# 泊発電所 敷地前面海域の断層の連動 に関するコメント回答

平成25年12月11日  
北海道電力株式会社

## コメント

敷地前面海域の断層の連動評価に関して、北端部付近の堆積盆で認められる変形等、南端部付近で認められる海底面の微細な起伏の要因についての見解を整理したうえで、再度、端部の評価について説明すること。

音波探査記録及び地質断面図(測線B-4 音源:GIガン)

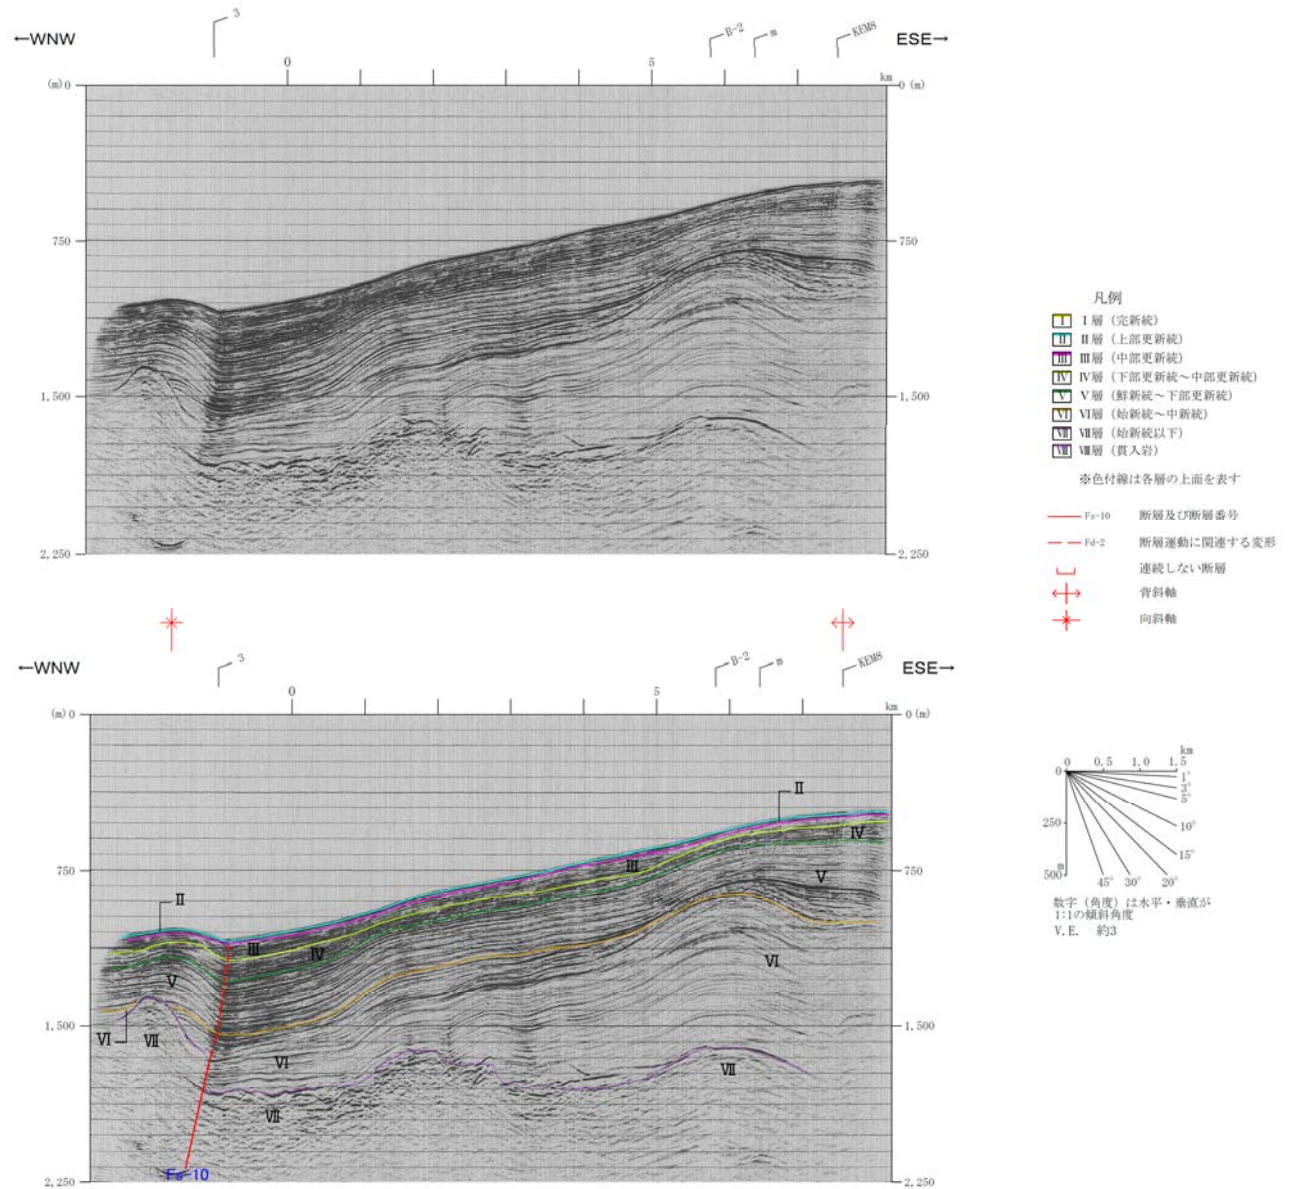
西傾斜の斜面中に小規模な高まりが存在し、その東側基部にFs-10断層が認められる。

音波探査記録及び地質断面図(測線EW9 音源:エアガン)

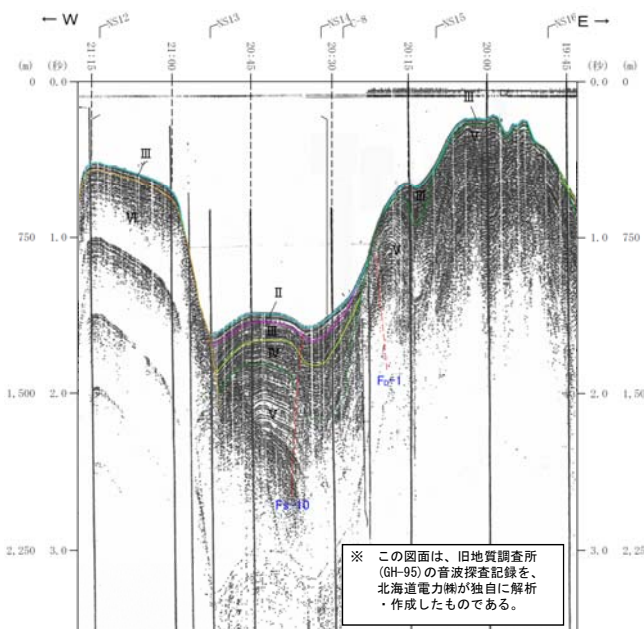
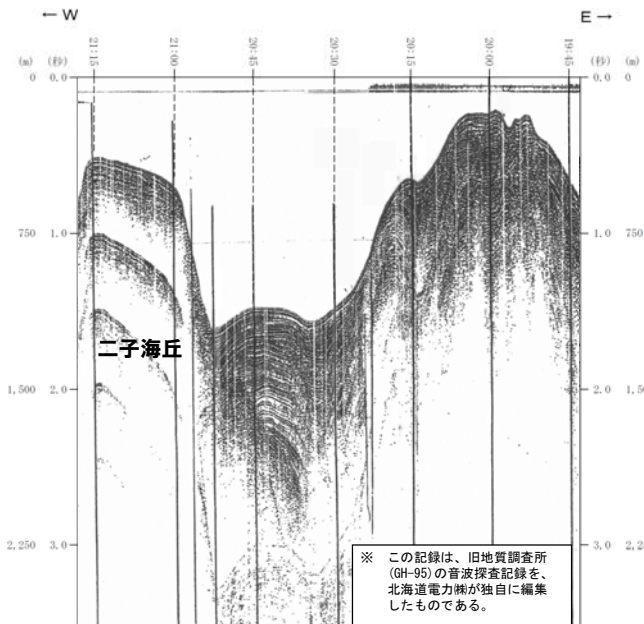
測線B-4と同様に二子海丘東側の西傾斜の斜面上に認められる地形の高まりの東側基部に、Fs-10断層が認められる。

音波探査記録及び地質断面図(測線EW8 音源:エアガン)

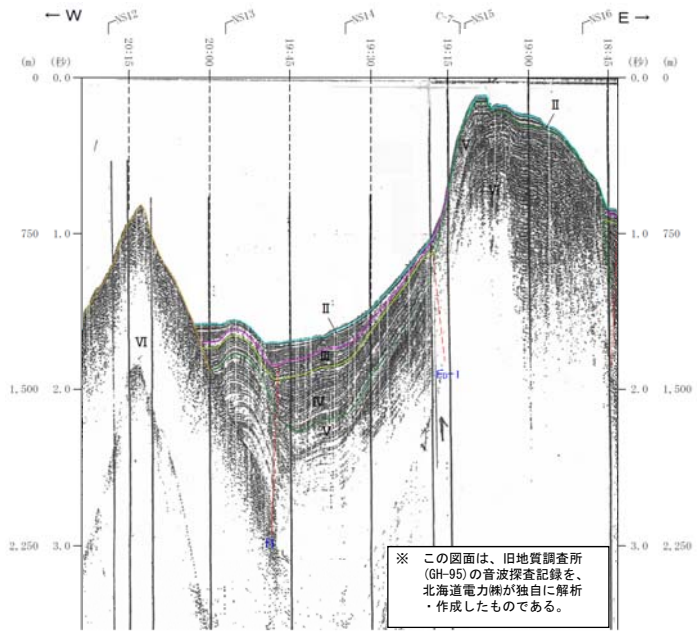
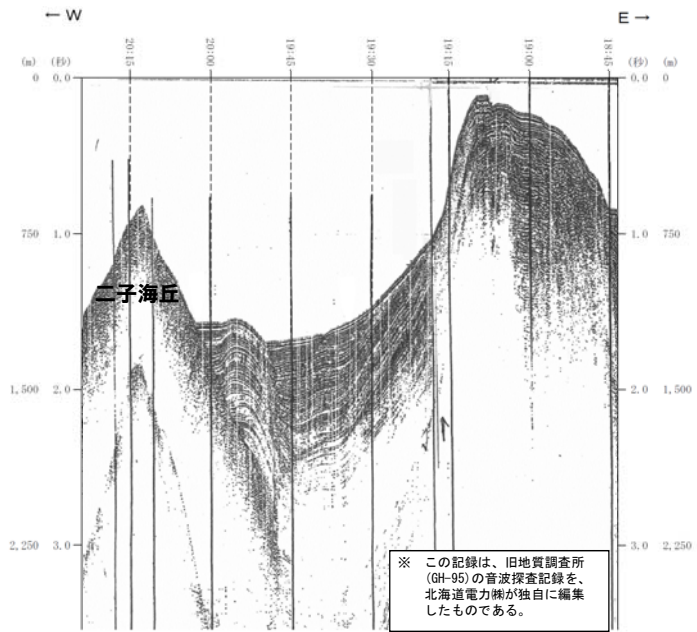
二子海丘東側の西傾斜の斜面中に高まりが認められる。高まりの規模は、測線EW9よりも小さくなる。  
高まりの東側基部にFs-10断層が認められる。

音波探査記録及び地質断面図(測線KEM5 音源:エアガン)

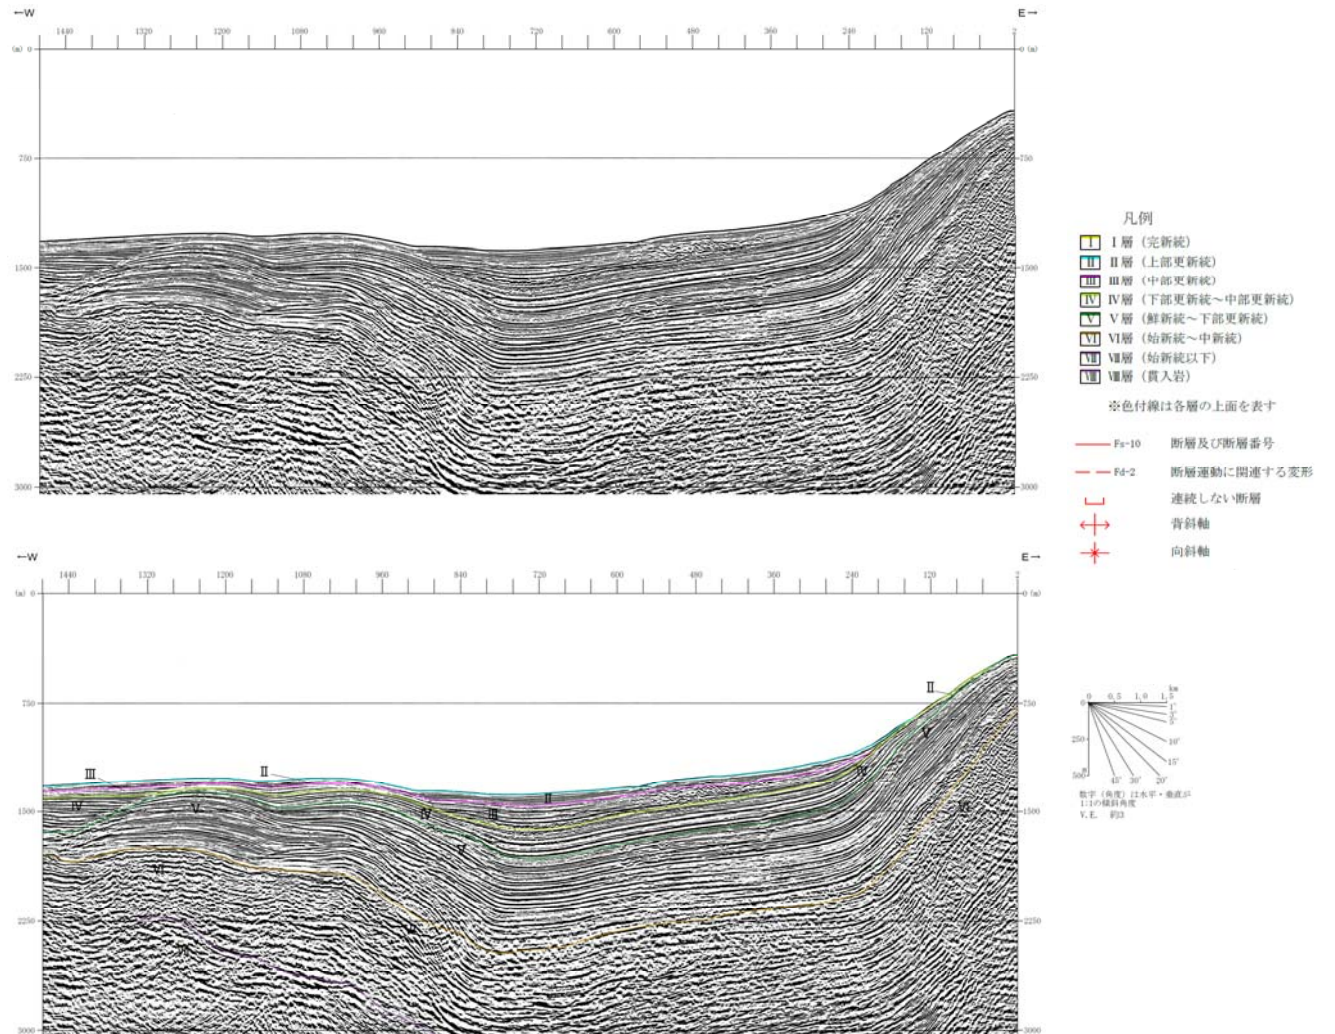
III層下部にわずかに変形が認められ、下位の地層に変形の累積が認められるが、III層上部及びII層に変形は認められない。

音波探査記録及び地質断面図(測線EW6 音源:エアガン)

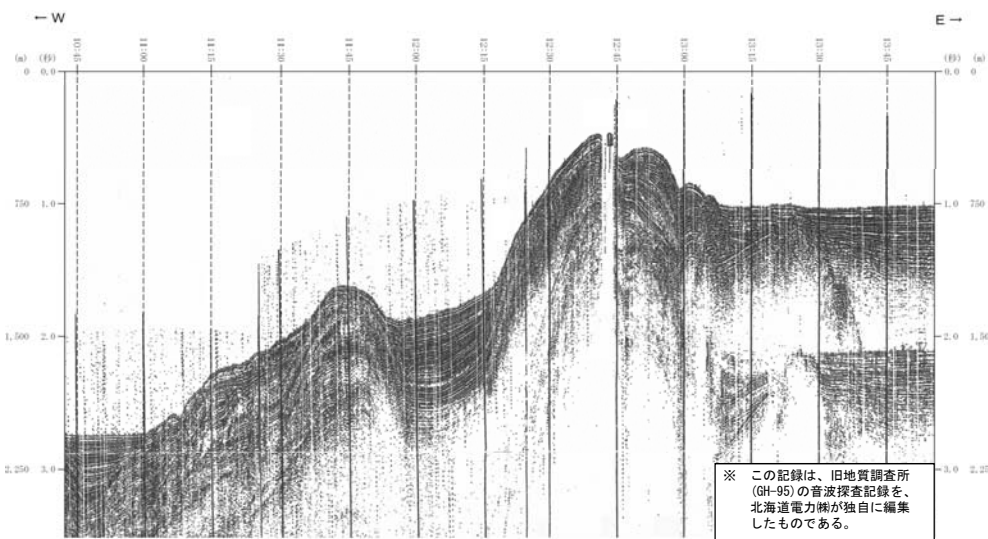
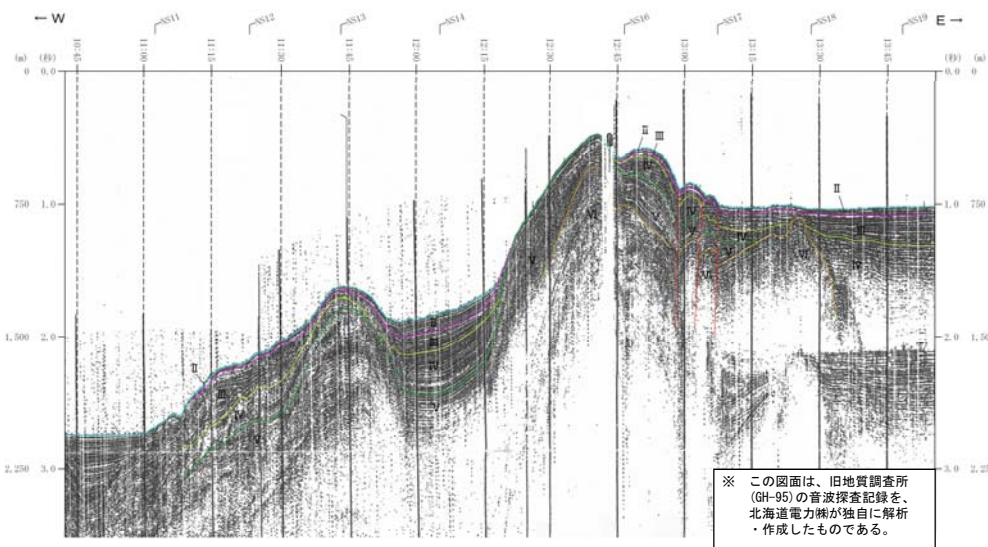
神威舟状海盆西方の高まりの基部でII層にわずかな変形が認められ、下位の地層でも変形に累積性が認められる。

音波探査記録及び地質断面図(測線KEM4 音源:エアガン)

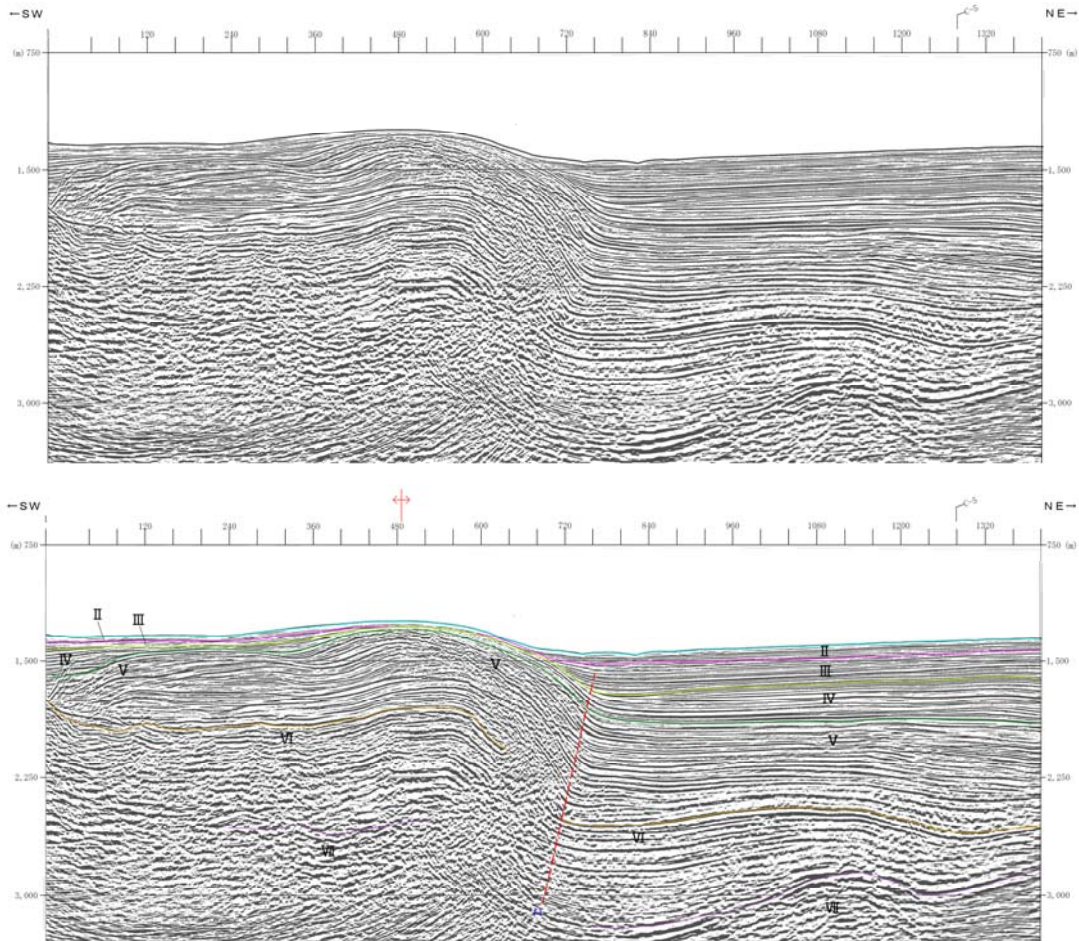
III層下部に変形が認められるが、II層はほぼ水平に堆積している。

評価にあたっては、測線EW6及び測線EW7を踏まえ、一連の高まりに関連する構造について、活動性を考慮した。

音波探査記録及び地質断面図(測線KEM3 音源:エアガン)

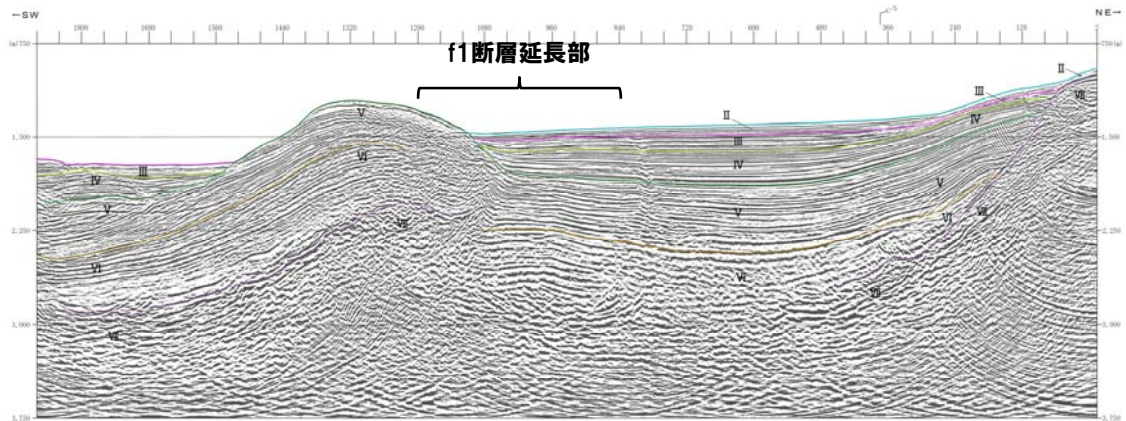
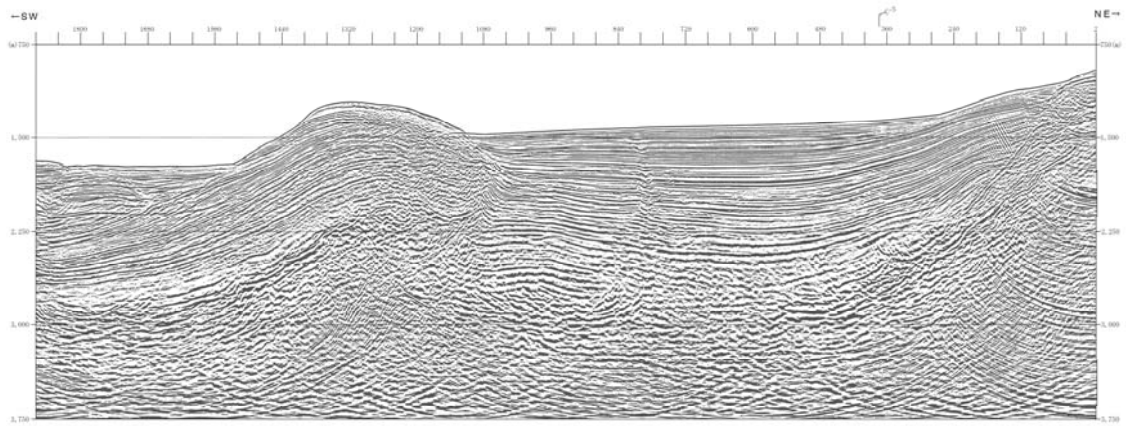
f1断層の北西方には、NW-SE方向の孤立した小規模な地形の高まりが分布する。この高まりの東縁に位置するV層に撓曲が認められ、IV層では、やや不明瞭になる。

ニアトレース記録(測線KEM3 音源:エアガン)

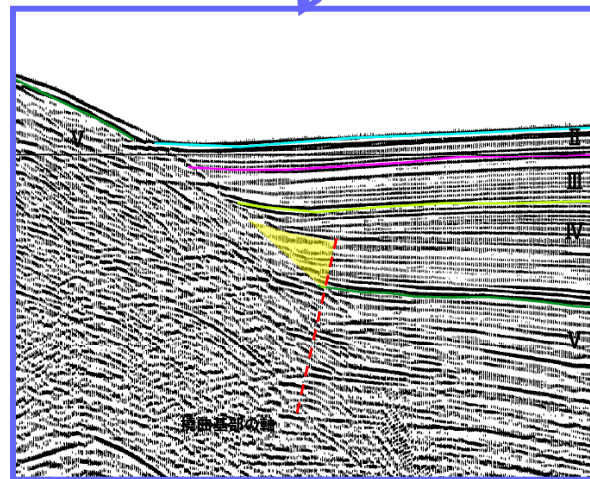
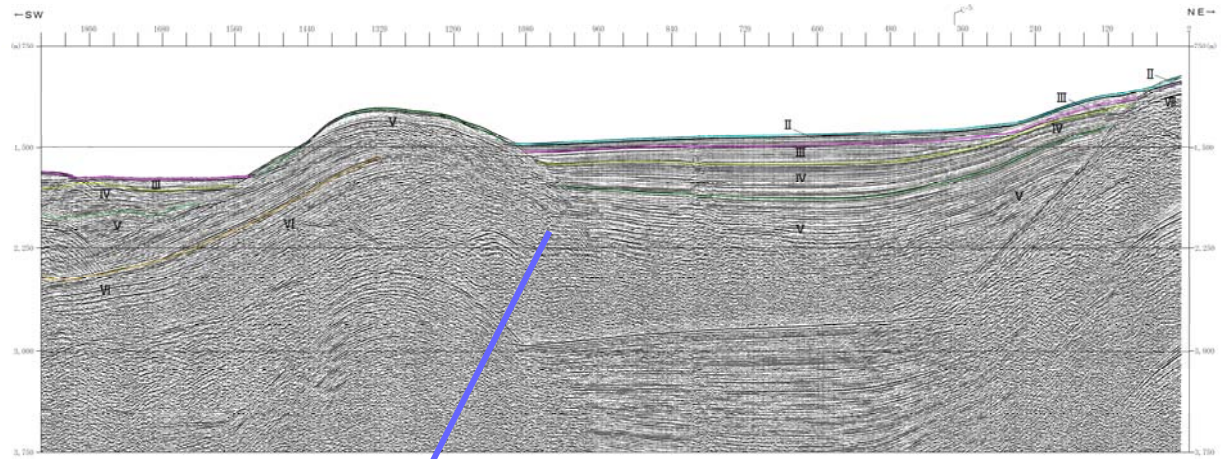
IV層にわずかに変形が認められる。  
これに対しIII層下部は下位の地層に平行に堆積し、III層上部～II層は、撓曲部の上方でほぼ水平に堆積している。

音波探査記録及び地質断面図(測線EW5 音源:エアガン)

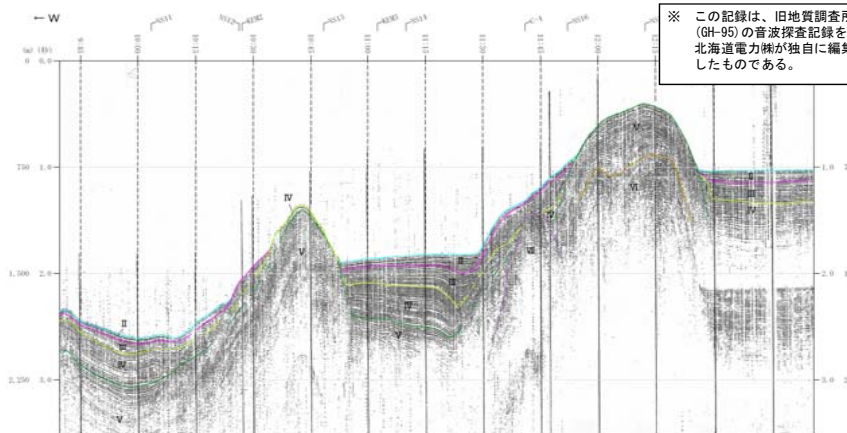
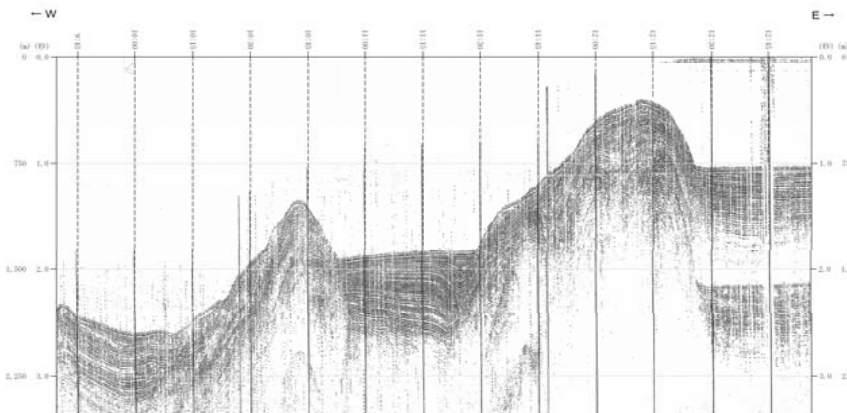
神威舟状海盆西側の高まりの基部では、II層及びIII層はV層にアバットしてほぼ水平に堆積している。

音波探査記録及び地質断面図(測線KEM2 音源:エアガン)

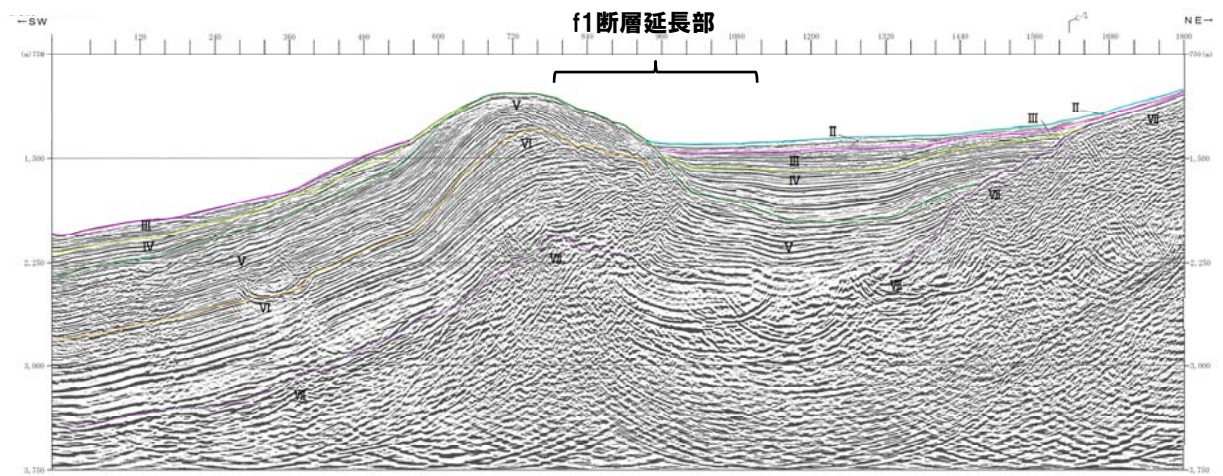
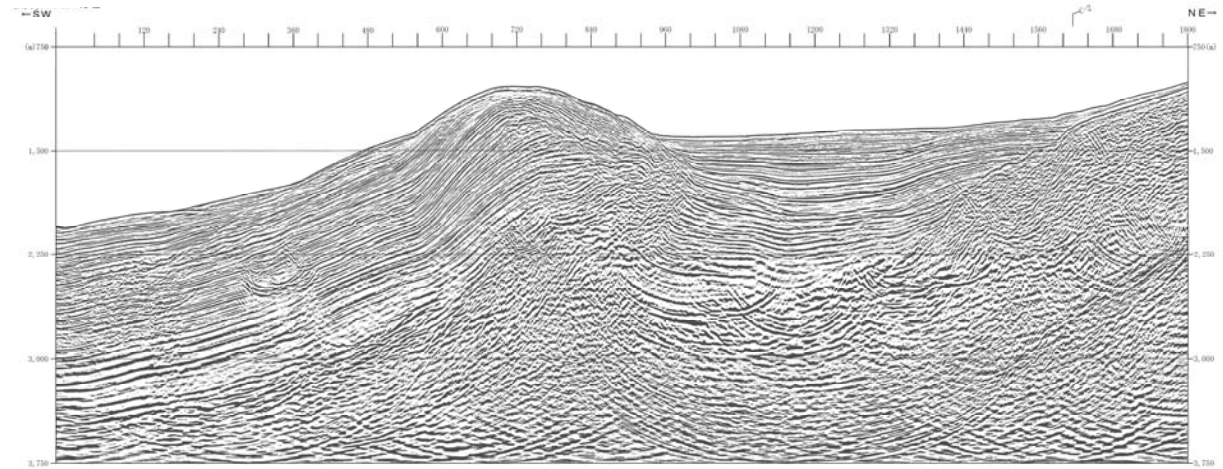
f1断層の北西方には、NW-SE方向の孤立した小規模な地形の高まりが分布する。この高まりの東縁においてIV層以下の地層に累積性のある変形が認められる。

ニアトレース記録(測線KEM2 音源:エアガン)

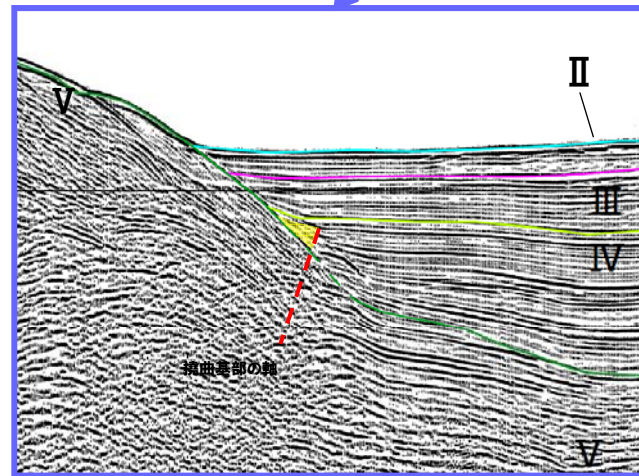
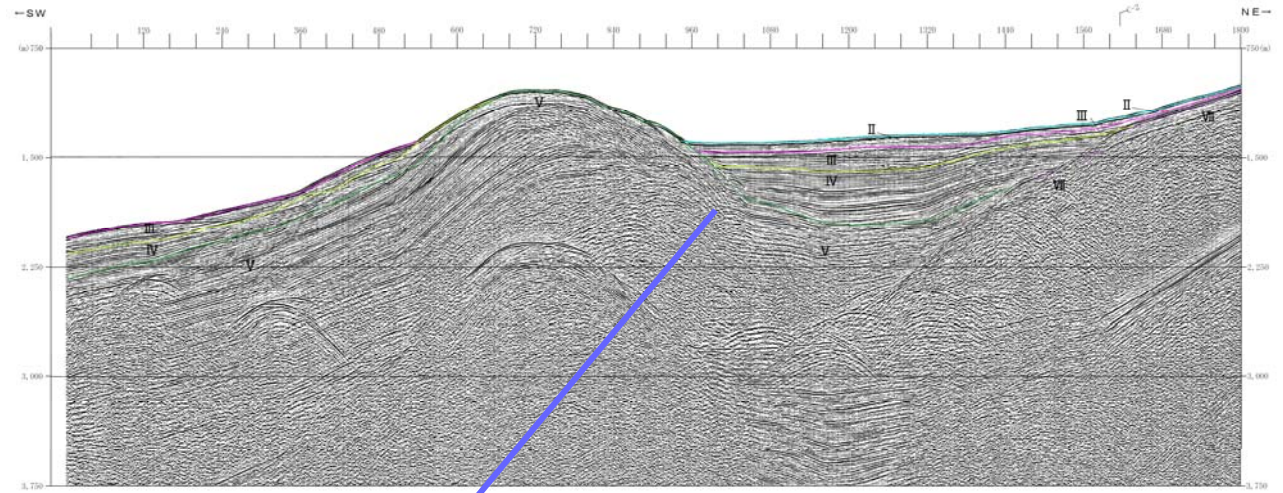
IV層以下に変形が認められる。  
これに対しIII層下部は下位の地層に平行に堆積し、III層上部～II層は、撓曲部の上方でほぼ水平に堆積している。
